#### ATLETICKÝ STADION "POD KOPCEM"

STUPEŇ:	DOKUMENTACE PRO PROVEDENÍ STAVBY - DPS
INVESTOR:	MĚSTO ŠTERNBERK, HORNÍ NÁMĚSTÍ 78/16, 785 01 ŠTERNBERK
MÍSTO STAVBY:	P.Č.:178/11, 1954, 1967/1, 1967/3, 1967/4, 1971/2, 1973/1 k.ú. Šternberk (763527)
ZODP. PROJEKTANT:	ING.BUDÍK LUDEK, ČELAKOVSKÉH 1301, 68401 SLAVKOV U BRNA, ČR
HP:	HLAVNÍ PROJEKTANT: ING.BUDÍK LUDEK, ČKAIT : 1001985, IČO : 1029405
VYPRACOVAL:	ING.BUDÍK LUDEK
ČÍSLO ZAK.:	1113
KONTAKT PROFESE:	+420 602 586 255, BUDIK.LUDEK@GMAIL.COM
TSK.:	11.03.2020
PROFESSE:	D.1.2 - STAVEBNÉ KONSTRUKČNÍ ČÁST - STATIKA
STAVEBNÍ OBJEKT:	EL1: ATLETICKÝ STADION A TERÉNNÍ ÚPRAVY EL2: PŘIPOJENÍ K INFRASTRUKTÚRE A PROVOZNÍ ZÁZEMÍ ATLET.STADIONU
MĚŘITKA:	JSOU UVEDENA PO STRANÁCH KRESB

VÝKRES TVARU NÁDRŽE NA  
VODU - ZMĚNY 11.03.2020

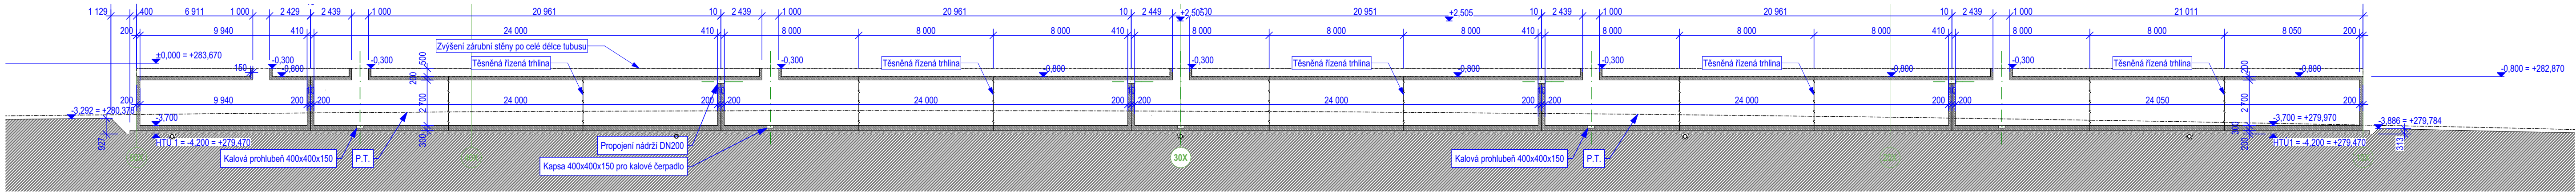
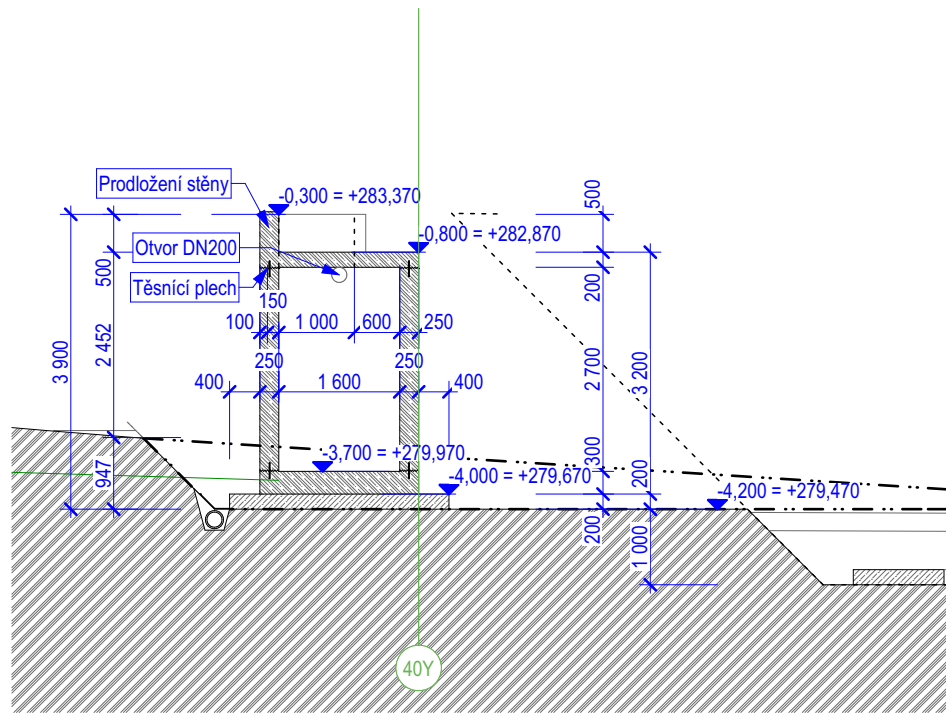
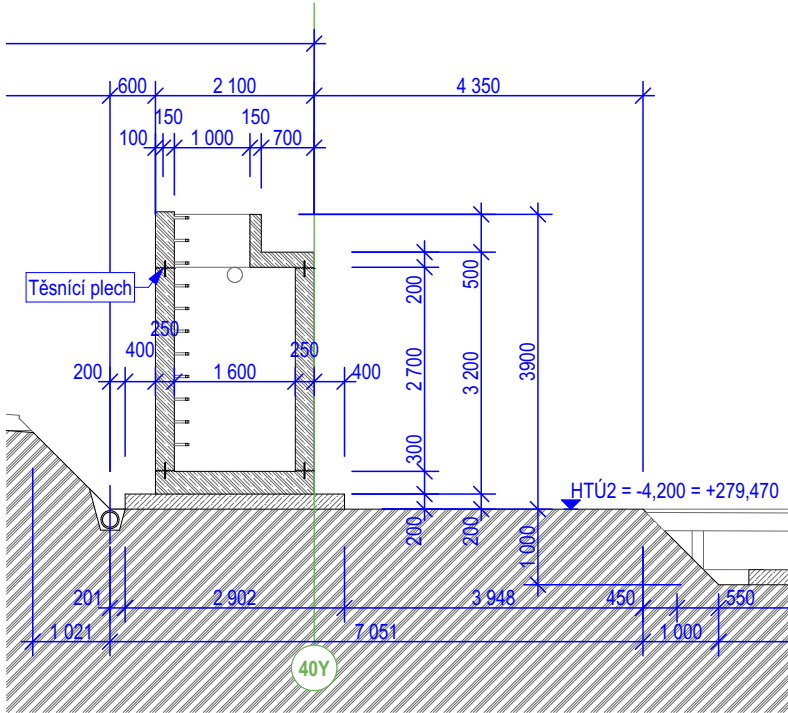
ZMĚNY ZE DNE 11.3.2020:  
01. SNÍŽENÍ VÝŠKY VSTUPU DO NÁDRŽÍ NA 0,9M  
02. NADBĚTOVÁNÍ ZVÝŠENÍ ZÁRUBNÍ STĚNY NA STRANĚ SVAHU PO CELÉ DÉCE O 0,9M  
03. BYLY PŘEPočITANY A CELKOVÝM SNÍŽENÍM UPRAVENY KUBATURY BETONU  
04. DOPLNĚNÍ ODVODNĚNÍ PATY ZÁRUBNÍ STĚNY

VÝKRES TVARU NÁDRŽE NA  
VODU - ZMĚNY 11.03.2020

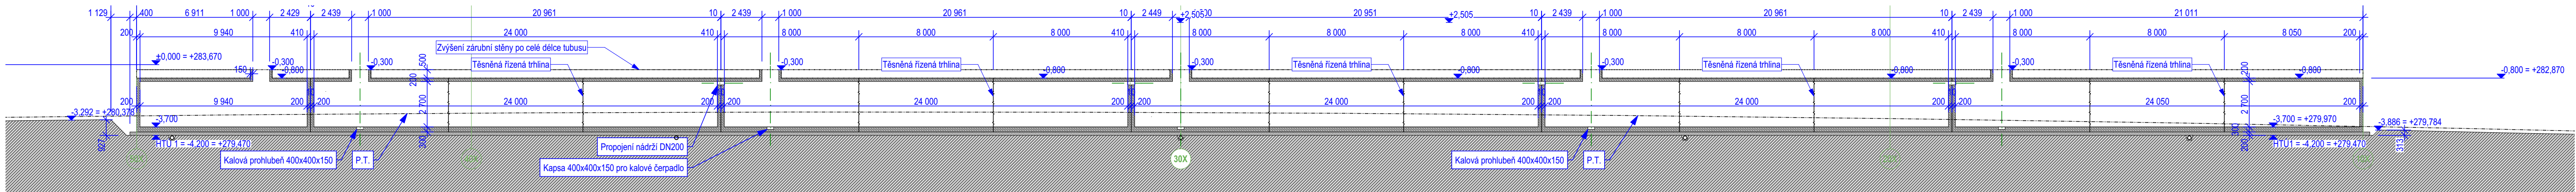
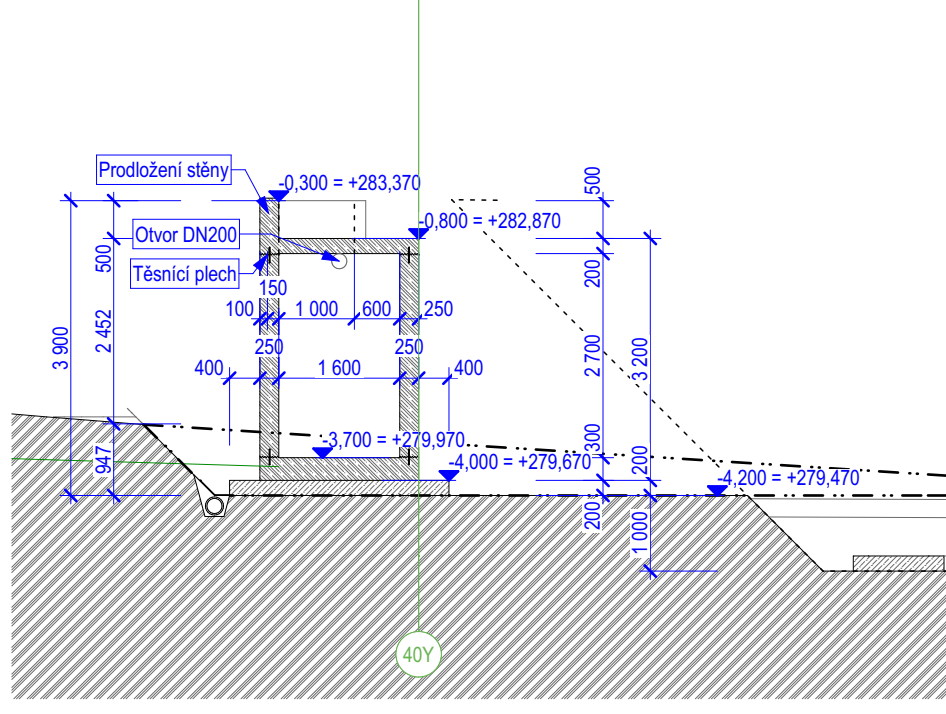
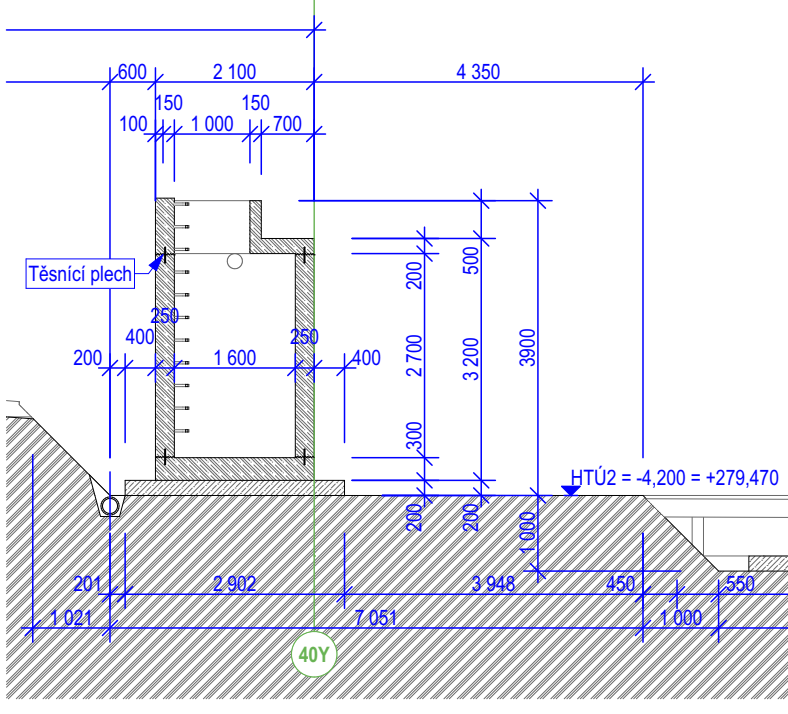
ZMĚNY ZE DNE 11.3.2020:  
01. SNÍŽENÍ VÝŠKY VSTUPU DO NÁDRŽÍ NA 0,9M  
02. NADBĚTOVÁNÍ ZVÝŠENÍ ZÁRUBNÍ STĚNY NA STRANĚ SVAHU PO CELÉ DÉCE O 0,9M  
03. BYLY PŘEPočITANY A CELKOVÝM SNÍŽENÍM UPRAVENY KUBATURY BETONU  
04. DOPLNĚNÍ ODVODNĚNÍ PATY ZÁRUBNÍ STĚNY
